核技术利用建设项目 常德昱泰锅炉制造有限公司核技术利用 建设项目环境影响报告表

(公示版)

常德昱泰锅炉制造有限公司核技术利用建设项目 专家意见修改清单

图8-1 检测布点示意图

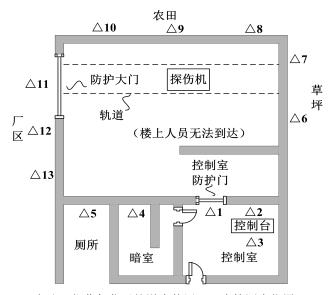
序号	专家意见	修改情况
1	补充当地环保部门针对本补办环评 手续项目的相关处罚文书	详见附件八,已补充本项目当地环保 部门处罚文书
2	细化探伤室急停开关设置及便携式 个人报警仪配备情况,针对性提出修 改完善辐射事故应急预案等辐射安 全与防护管理制度的要求	详见 P25、P26,已细化辐射防护用品配备情况,针对性提出修改完善辐射安全与防护管理制度的要求
3	补充完善探伤时探伤室周边检测数 据	详见 P18、P19 及附件三,已补充完善探伤室周边检测数据
4	补充说明 P18 表 8-2 数据监测的工作 条件	详见 P18、P19,已补充监测条件
5	补充公司不进行室外探伤的承诺书, 简化环保竣工验收一览表	详见 P41 及附件七,已补充承诺书, 简化环保竣工验收一览表
6	专家提出的其他意见	详见 P5、P12、P13、P16、P35 及全文,已根据专家意见进行修改完善

检测 点位	检测点位描述	周围剂量当量率 (μSv/h)					
检测条件: XX	检测条件: XXHA-3005 型周向 X 射线探伤机: 280kV, 5mA (无工件条件下检测)						
△1-1	控制室防护门上门缝表面30cm	2.41					
△1-2	控制室防护门左侧表面30cm	1.31					
△1-3	控制室防护门中间表面30cm	1.63					
△1-4	控制室防护门右侧表面30cm	2.35					
△1-5	控制室防护门下门缝表面30cm	1.16					
△2	墙表面30cm	0.24					
△3	工作人员操作位	0.31					
△4	墙表面30cm	0.11					
△5	墙表面30cm	0.12					
△6	墙表面30cm	0.16					
△7	墙表面30cm	0.15					
△8	墙表面30cm	0.11					
△9	墙表面30cm	0.12					
△10	墙表面30cm	0.11					
△11-1	防护大门左侧表面30cm	0.18					
△11-2	防护大门中间表面30cm	0.15					
△11-3	防护大门右侧表面30cm	0.15					
△11-4	防护大门下门缝表面30cm	0.19

△12	墙表面30cm	0.13				
△13	墙表面30cm	0.12				
检测条件: XXQ-2505型定向X射线探伤机: 230kV,5mA(无工件条件下检测,主射方向						
为△9)						
△1-1	控制室防护门上门缝表面30cm	0.16				
△1-2	控制室防护门左侧表面30cm	0.13				
△1-3	控制室防护门中间表面30cm	0.15				
△1-4	控制室防护门右侧表面30cm	0.18				
△1-5	控制室防护门下门缝表面30cm	0.12				
△2	墙表面30cm	0.11				
△3	工作人员操作位	0.10				
△4	墙表面30cm	0.12				
△5	墙表面30cm	0.11				
△6	墙表面30cm	0.12				
△7	墙表面30cm	0.10				
△8	墙表面30cm	0.11				
△9	墙表面30cm	0.12				
△10	墙表面30cm	0.11				
△11-1	防护大门左侧表面30cm	0.15				
△11-2	防护大门中间表面30cm	0.14				
△11-3	防护大门右侧表面30cm	0.13				
△11-4	防护大门下门缝表面30cm	0.15				
△12	墙表面30cm	0.11				
△13	墙表面30cm	0.12
